**Fra:** Kjell Reigstad <kjell@reigstadbygg.no>  
**Sendt:** fredag 16. november 2018 11:27  
**Til:** Postmottak Meland  
**Kopi:** Larissa Dahl; John Roald Fløysand  
**Emne:** Søknad om endra plassering garasje Gbnr 23/584 23/1,99 i sak 14/3576  
**Vedlegg:** Søknad om endring av plassering- sak 14-3576.pdf; Kart- Revidert plassering garasje gbnr 59-584 1-500 A4 18092018.pdf; Elvavegen rev\_20.08.18.kof; Underteikna Samtykke til endra plassering Marianne gbn 23-99.pdf

**Fra:** Larissa Dahl <[larissa.dahl@meland.kommune.no](mailto:larissa.dahl@meland.kommune.no)>  
**Sendt:** 15. mars 2018 15:22  
**Til:** Reigstad Bygg og Eigedom <[post@reigstadbygg.no](mailto:post@reigstadbygg.no)>  
**Emne:** Manglar ved søknad om ferdigattest Gbnr 23/584 23/1,99 i sak 14/3576

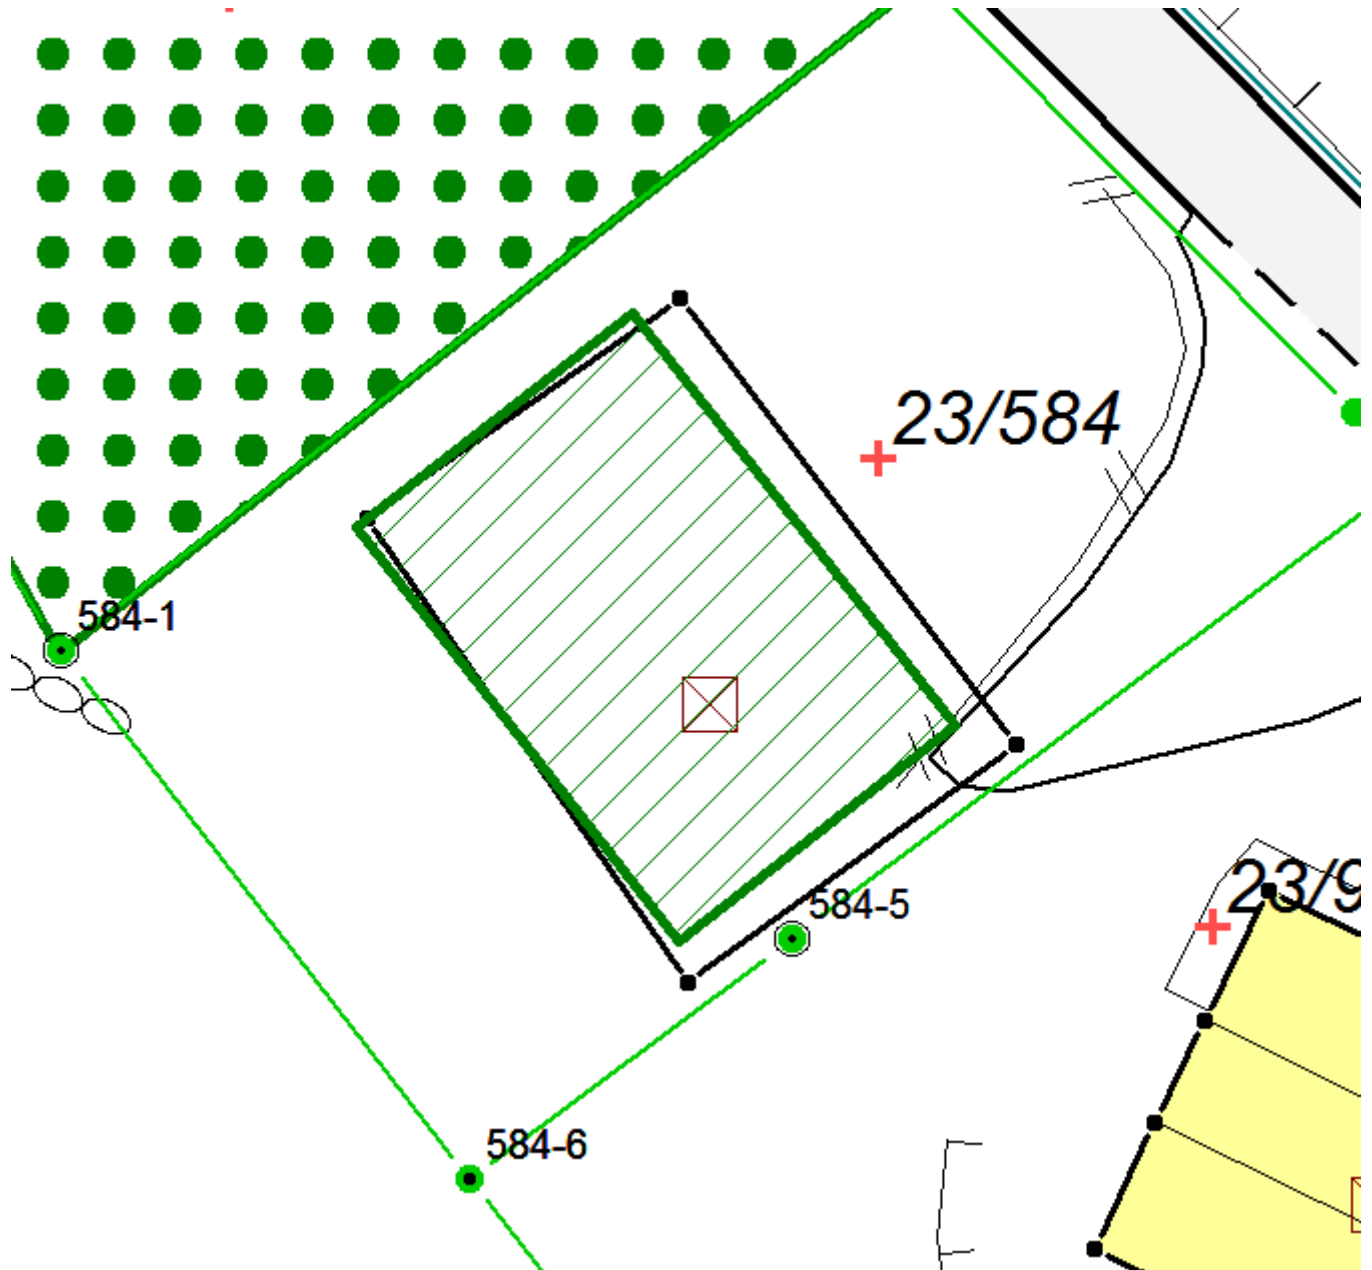
Eg har fått innmålingsdata på denne fellesgarasjen og ser at bygget er plassert med ca 0,9 meter i høve til løyvete- I tillegg til at det er dreid litt.  
Innmålte data ( svart strek) ser ut til å vera takkant- då desse linjene er noko større enn omrisset på tiltaket ( grøn strek).

Vi må ha søknad om endra plassering da avvik overskrida tillete 0,5 m. Deretter kan vi handsama søknad om ferdigattest.

Hei att  
Her kjem søknad om endring av plassering jf. Dykkar epost av 15.mars 2018
